A3	Erstaufstellung des Bebauungsplans Nr. III/4/57.00 „Mittelstraße“ • Bebauungsplan Nr. III/4/57.00 „Mittelstraße“ - 2. Entwurf-Nutzungsplan • Auswertung der Stellungnahmen aus der erneuten Beteiligung der Öffentlichkeit gemäß § 3 (2) BauGB und aus der erneuten Beteiligung der Behörden sowie der sonstigen Träger öffentlicher Belange gemäß § 4 (2) BauGB i.V.m. § 4a (3) BauGB (2. Offenlegung) • Ergebnis der Auswertung der Beteiligungsverfahren / Übersicht: Ergänzungen und Änderungen der Planunterlagen zum dritten Entwurfsbeschluss 3. Entwurfsbeschluss
-----------	---

A3.1**Auswertung der Stellungnahmen von Behörden und sonstigen Trägern öffentlicher Belange gemäß § 4a (3) BauGB**

Auswertung der Stellungnahmen aus der erneuten Beteiligung der Öffentlichkeit gemäß § 3 (2) BauGB

Nutzungsplan – 2. Entwurf (verkleinert)

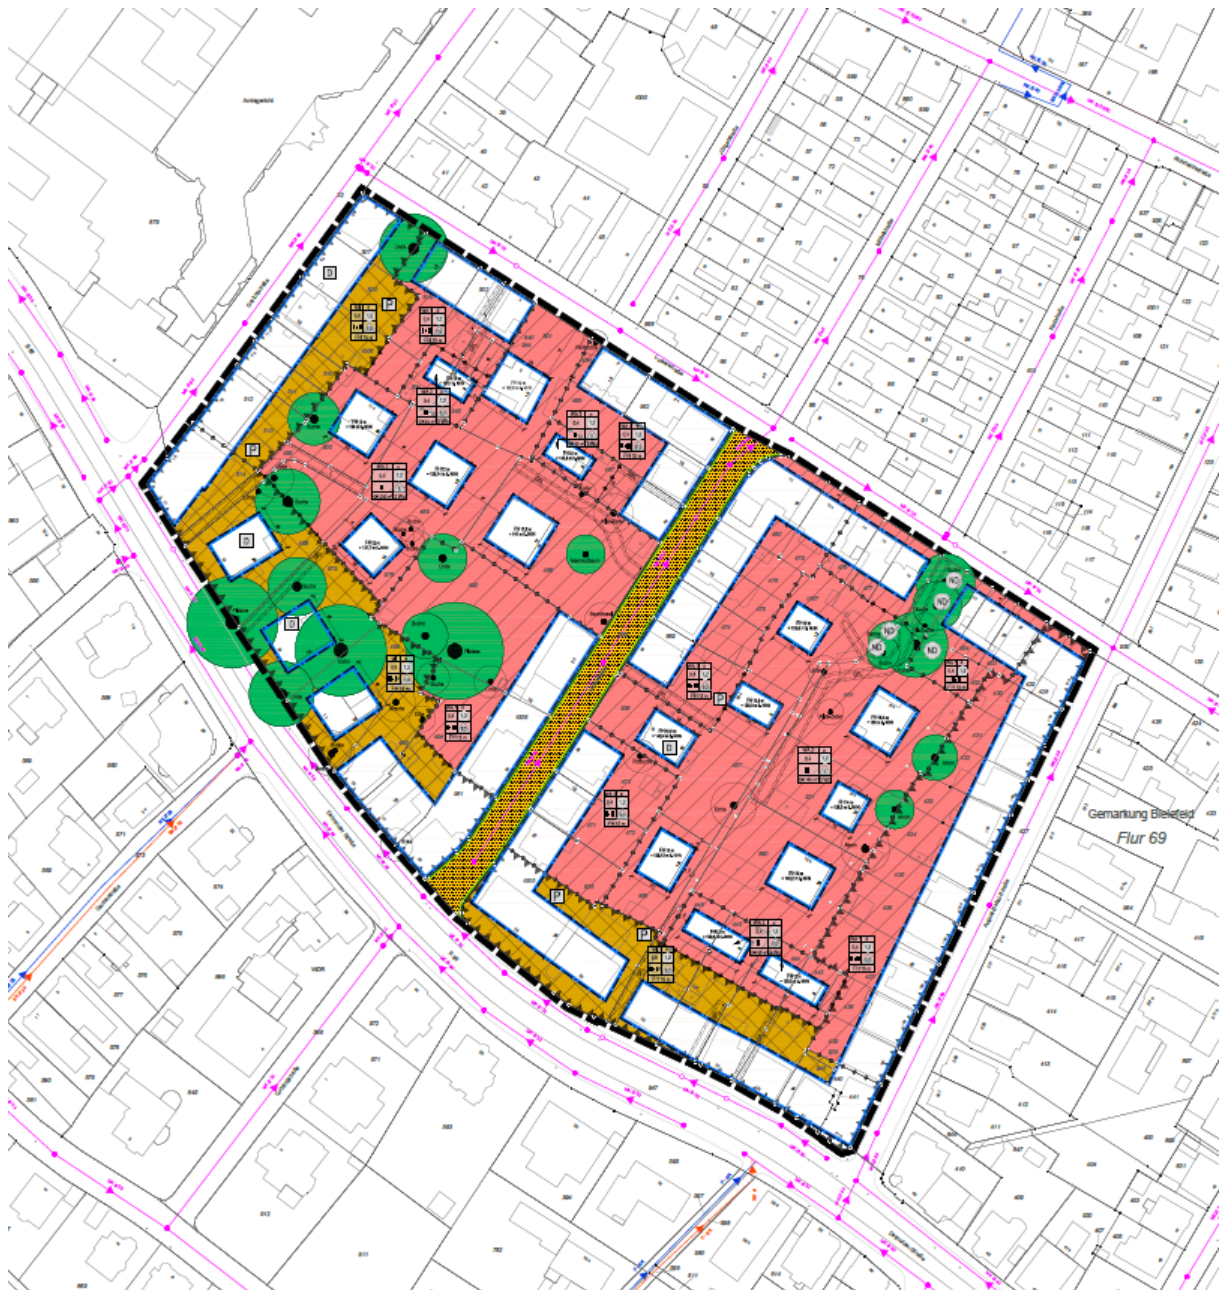
1.4	Umweltamt - 360.2 - (Schreiben vom 02.12.2021) 1. Stellungnahme der Grünplanung <u>Zu erhaltene Bäume (C-9 Pkt. 8.1 / Nutzungsplan)</u> Zu erhaltene und nicht zu erhaltene Bäume sind neben der farblichen Unterscheidung auch im Symbol zu unterscheiden. Gem. Nutzungsplan v. Juli 2020 in Schwarzweiß ist aktuell kein Unterschied zu erkennen. Dies erzeugt zudem Darstellungs- bzw. Leseprobleme im städtischen Onlinekartendienst. Ergänzend sind die Begriffe Kronenauftrag durch die Formulierung Kronentraufbereich und Verlust durch Abgang zu ersetzen. Hinweis: Die zwischen den Gebäuden Detmolder Straße Nr. 15 und 17 als zu erhalten festgesetzte Eiche ist im Bestand nicht mehr vorhanden. Der Baum ist der Festsetzung zu entnehmen.	Der Anregung der Fachbehörde <u>wird gefolgt</u> und die Symbole im Nutzungsplan überarbeitet. Der Anregung der Fachbehörde <u>wird gefolgt</u> und die Formulierung unter Pkt. 8.1 der textlichen Festsetzung geändert. Der Anregung der Fachbehörde <u>wird gefolgt</u> und die Eiche aus der Planzeichnung herausgenommen.

- Anpassung der grafischen Darstellung des Maßstabes
- Entfernung der Eiche zwischen den Gebäuden Detmolder Str. 15 und 17
- Anpassung der Symbolik der zu erhaltenden und nicht zu erhaltenen Bäume
- Anpassung der überbaubaren Grundstücksfläche auf dem Flurstück 488
- Wegfall der Festsetzung einer max. zulässigen Grundfläche
- Erhöhung der Anzahl der Wohneinheiten im Blockinnenbereich

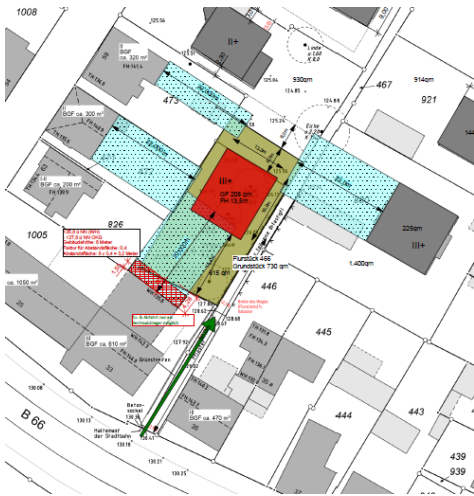
Das von Herrn Architekt Brewitt angedachte Gebäude weist drei Geschossebenen plus einem ausgebauten Dachgeschoß auf bei einer Gesamthöhe von 12 m auf. Die Grundfläche des Gebäudekörpers beträgt $16 \times 16 \text{ m} = 256 \text{ m}^2$. Folglich ergibt sich daraus bei einer Grundstücksgröße von 1.190 m^2 eine GRZ 0,215 - bei einem im Entwurf des Bebauungsplans festgelegten Grenzwert von GRZ 0,4. Die Wohnfläche beträgt 657 m^2 . Folglich ergibt sich daraus bei einer Grundstücksgröße von 1.190 m^2 eine GFZ 0,552 - bei einem im Entwurf des Bebauungsplans festgelegten Grenzwert von GFZ 1,2.

Diese Planungswerte des Entwurfs Brewitt brechen die Vorgaben des jetzigen Entwurfs des Bebauungsplans. Der Entwurf des Bebauungsplans beschränkt die Grundfläche für dieses Gebäude auf 200 m^2 bei maximal 3 Wohneinheiten, begründet mit nur „behutsamer Verdichtung im Blockinnenbereich“. Ein Vergleich mit dem nördlichen Nachbargrundstück zu Flurstück 488, dem Flurstück 487 -ebenfalls Blockinnenbereich- zeigt, dass diese Festlegung für Flurstück 489 willkürlich erscheint und das Eigentum des Einwenders in

unberührt und bietet mit ca. 22 m Breite zur Straße hin eine dem Umgebungsstil angepasste Schneise zur Belüftung des Blockinnenbereichs. Angesichts der B-Plan-Konstellationen für GRZ (0,4) und GFZ (1,2) mit einem momentanen IST GRZ 0,157 und GFZ 0,443, ergeben sich für dieses geplante Gebäude erhebliche Spielräume hinsichtlich möglicher Grund- und Geschossflächen. In Korrespondenz zu den gegenüberliegenden Gebäuden Mittelstr. 55 sollten 3 Geschosse plus Staffelgeschoß eingeräumt werden. Das Baufenster in dieser Blockrandbebauung sollte als Mischgebiet ausgewiesen werden und nicht störende gewerbliche Nutzung wie in der Nachbarschaft zulassen (Rechtsanwälte, Berater, Architekten, Ärzte etc.). Flurstück 489 Der Einwender hat durch den Architekten Brewitt eine Machbarkeitsplanung für die Bebauung des Flurstücks 489 anfertigen lassen, die sich in ihrer städtebaulichen Ästhetik zwischen die 17 m hohe Gründerzeitvilla mit Mansardendach auf Flurstück 488 und das um ein Pultdach erhöhte und erweiterte Einfamilienhaus auf Flurstück 500 harmonisch einfügt - siehe beigefügte Planzeichnungen.	Freie Berufe, zu denen die in der Stellungnahme genannten Nutzungen, wie Rechtsanwälte, Berater, Architekten, Ärzte etc, zählen, sind gemäß § 13 BauNVO auch in Allgemeinen Wohngebieten zulässig. Der Anregung <u>wird gefolgt</u>. Die Anzahl der maximal zulässigen Wohneinheiten je Gebäude wird im gesamten Blockinnenbereich auf 6 erhöht und die Festsetzung einer max. zulässigen Grundfläche entfällt.
